改善箇所説明図

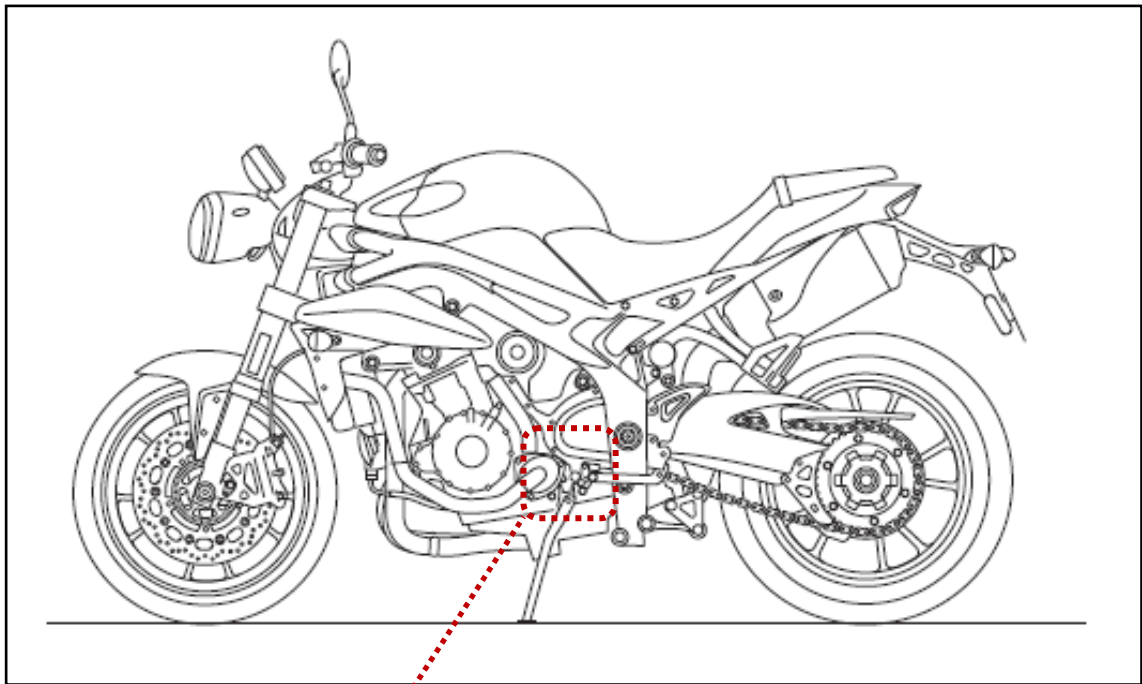
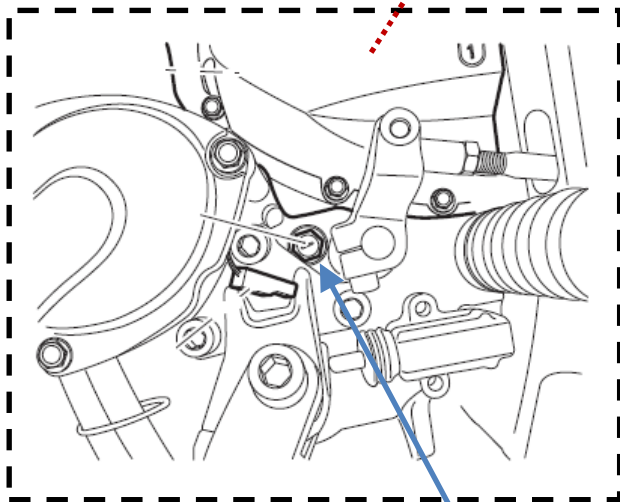
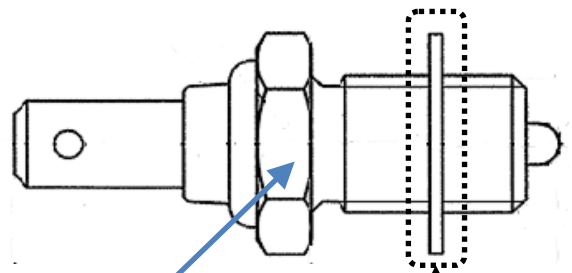
トランスミッションのシフトドラムの溝の設計が不適切なため、シフトドラムがニュートラルスイッチを過剰に押し込み、当該スイッチが固着することで、ニュートラル以外のギヤに入っている状態でもニュートラルランプが点灯するおそれがある。そのため、ライダーがギヤ位置を誤認して運転操作を誤り、最悪の場合、予期しない加速をするおそれがある。

全車両、ニュートラルスイッチが適切に作動するよう、ニュートラルスイッチのワッシャーの厚さを調整する。
